2022年10月3日
 株式会社コスメック

GN クランプのデザイン No.更新について

取付部加工寸法変更内容

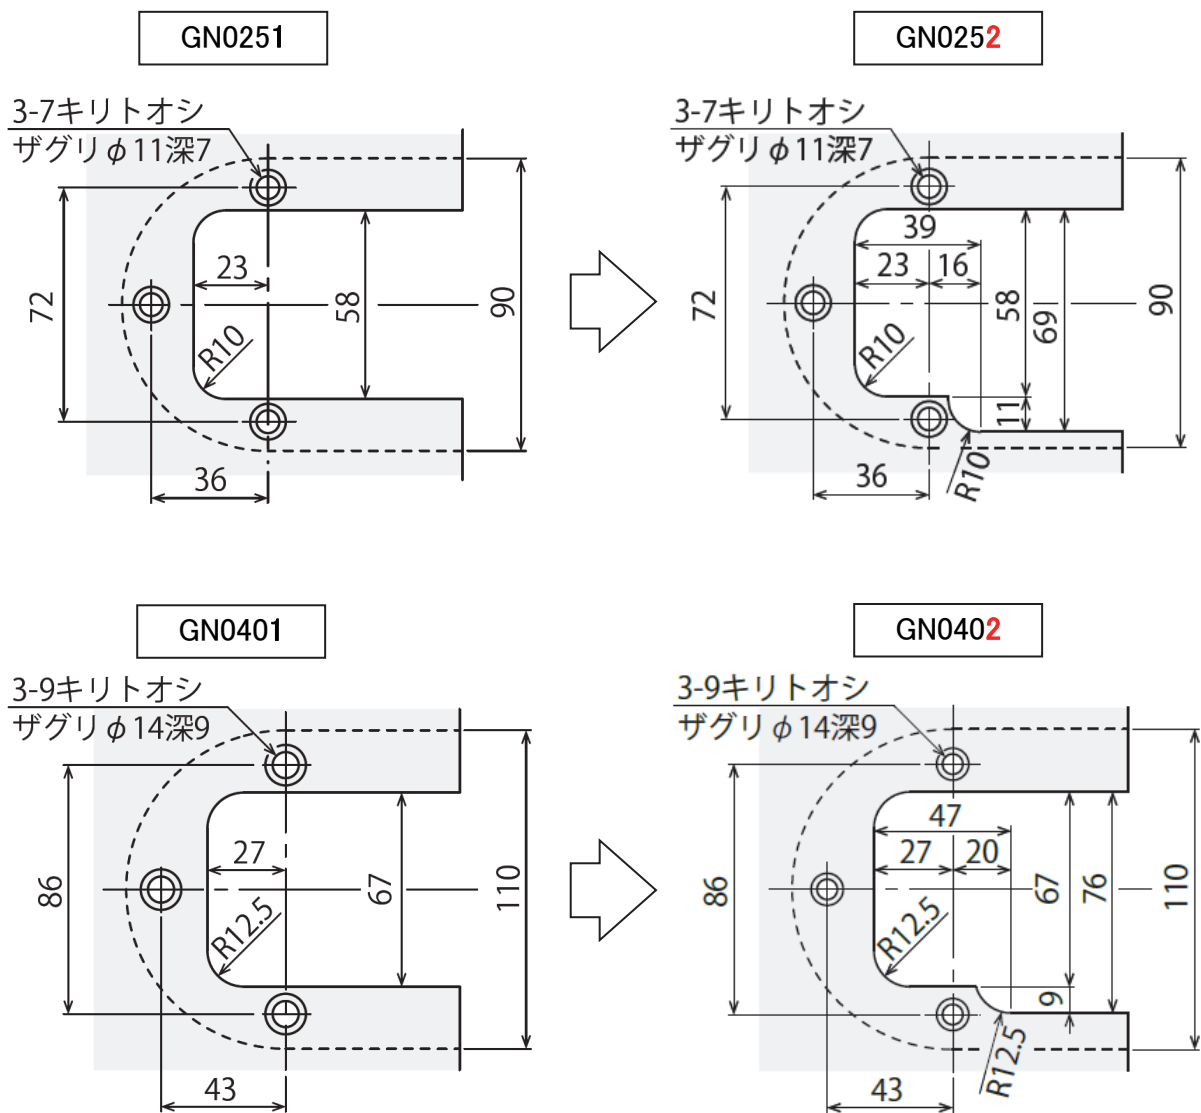
M8 近接スイッチの生産中止により、M12 近接スイッチに変更させていただきます。
 近接スイッチ変更に伴い、一部の形式において、外形寸法及び取付加工寸法が変更となります。
 ※ GN0252、GN0402 につきましては、従来品との取付互換を有しておりませんので、
 予め御了承ください。(詳細は別紙)

※本図は、近接スイッチ負荷電圧: AC100V/AC200V を表します。
